# OPRAVENKA

ke knize „Radioamatérské konstrukce pro mikrovlnná pásma“

Pavel Šír, OK1AIY

**strana**      text pod obrázkem:  
21            **Špatně:**      Obr. 1.6

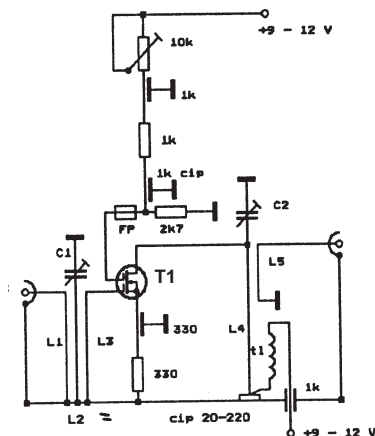
*Praktické provedení transvertoru dle DD9DU*

**Správně:**      Obr. 1.6

*Praktické provedení transvertoru dle DD9DU. Díl vpravo je samostatný vstupní zesilovač pro porovnávací funkce*

**strana**            **č. obrázku**  
97                    obr. 2.30b

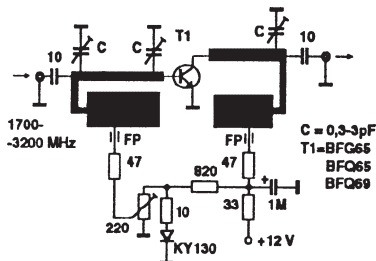
Doplňen odpor 10 Ω, který  
bude zapojen v sérii  
s diodou KY130

obr. 4.2d

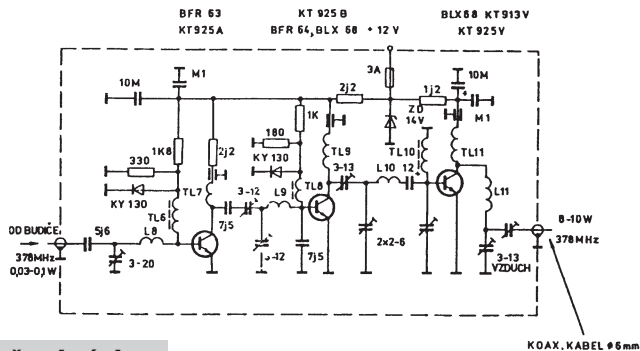
Kolektor prvního tranzistoru BFR63 má být přes odpor 2j2 přiveden na kladné napájecí napětí (horní spoj) nikoliv na zem
